SUPERINTENDENCIA DE INDUSTRIA Y COMERCIO	
RAD: 13-301739- -8	FECHA: 2016-06-27 10:20:49
DEP: 2020 DIRECCION DE NUEVAS CREACIONES	EVE: 1 REGISTRO/DEPOSITO/CONCESION/DEPOSITO
TRA: 2 PATENTES DE INVENCION	FOLIOS: 10
ACT: 519 TRASLADOINFORME

Asunto: Radicación: 13-301739- -8
Trámite: 2
Evento: 1
Actuación: 519
Oficio: 8319
Folios: 10

Título de la solicitud: “Asidero de interconexión para utensilio de cocción de doble pared” (Fl. 1).

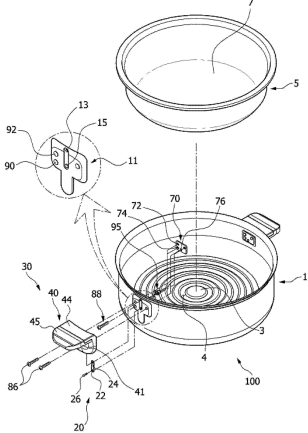
El documento D1² divulga un aparato de cocción de doble capa, que se caracteriza porque una capa exterior (1) y una capa interior (5) están dispuestos en el aparato de cocción; partes elevadas (10) están formados hacia el exterior sobre la cara lateral de la capa exterior (1); agujeros de remache (17) se forman en las partes elevadas (10); orificios de conexión (64) se forman en medias piezas de conexión (60) conectado con asas (30) para combinar con los agujeros de remache (17), de modo que los remaches (80) se insertan en los agujeros de remache (17) a través de los orificios de conexión 64, respectivamente para la fijación a presión fuerte (Resumen).

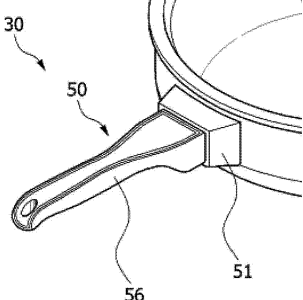
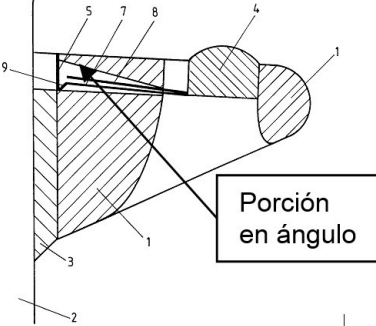
Características esenciales	D1	D2
Un asidero de interconexión para un utensilio de cocción	Un asidero (40), para un utensilio de cocina (100) fiado con un cuerpo de manija (41) (Fig. 2). 	Un dispositivo acoplable para el manejo de utensilios de cocción de alimentos a manera de asa (1) que puede ser adosado a la superficie de un utensilio de cocina (Reiv. 1).
El utensilio comprende un primer cuerpo exterior (1) que incluye una pared de contorno (2) que define la altura del cuerpo exterior, abierto en su extremidad superior (3)	Un utensilio con un cuerpo exterior (1) con una superficie de pared en su contorno y abierto en la parte superior (Fig. 1)	No se menciona
Un segundo cuerpo de la olla interior (5) que forma un recipiente que incluye una parte inferior (6) y una pared circunferencial (7) que se proyecta hacia arriba desde la parte inferior (6) y que termina en una extremidad superior abierta (8)	Un segundo cuerpo (5) de la olla interior que forma un recipiente, con una pared circunferencial y que termina en una extremidad superior abierta (Fig. 10) 	No se menciona

Los documentos D1 se considera el estado de la técnica cercano a la invención definida en la reivindicación 1 porque divulga el asidero de interconexión para un utensilio de cocción.

Fig. 3

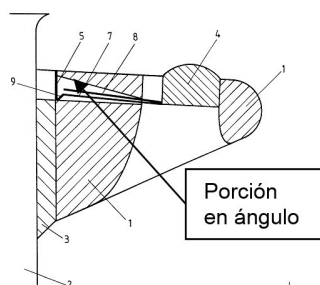
Sin embargo la utilización de un asidero de agarre que comprende adicionalmente una porción en ángulo que incluye una cavidad para alojar un dispositivo de acople para ajustar de manera removible el cuerpo interior con el cuerpo exterior para aumentar la eficiencia, ya está divulgado en el documento D2 que se refiere a un dispositivo acoplable para el manejo de utensilios de cocción de alimentos a manera de asa (1) que puede ser adosado a la superficie de un utensilio de cocina (Reiv. 1), el cual posee una porción en ángulo (Fig. 2):

Que también incluye una cavidad para alojar un dispositivo de acople (5) para ajustar de manera removible el cuerpo interior (2) con el cuerpo exterior (3).
